### 3.3.2.2.3.2 設置許可基準規則第43条第2項への適合方針

## 過渡時自動減圧機能

第29-1図 原子炉水位計装 (広帯域, **燃料域**) 原子炉圧力計装 系統概略図

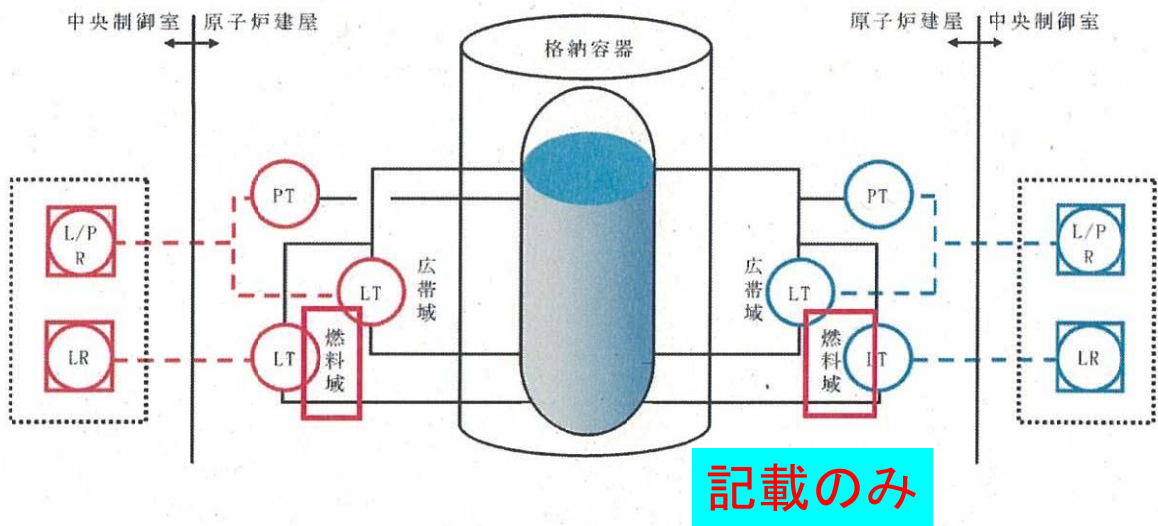
(5)主排気筒放射線モニタ計装の電源についてはそれぞれ異なる区分から供給し、1つの区分に故障が発生した場合においても安全機能を損なわない設計とする。  上記(1)～(5)により、共通要因又は従属要因によって当該機能を同時に喪失させない設計としており、独立性を有している。
長期間にわたる要求	有	使用期間は24時間以上の長期間。 <b>記載のみ</b>
系統概略図	第29-1図 原子炉水位計装 (広帯域, <b>燃料域</b> ) 第29-2図 原子炉格納容器圧力計装, サプレッション・プール水温度計装 第29-3図 原子炉格納容器水素濃度計装及び酸素濃度計装 第29-4図 主排気筒放射線モニタ計装
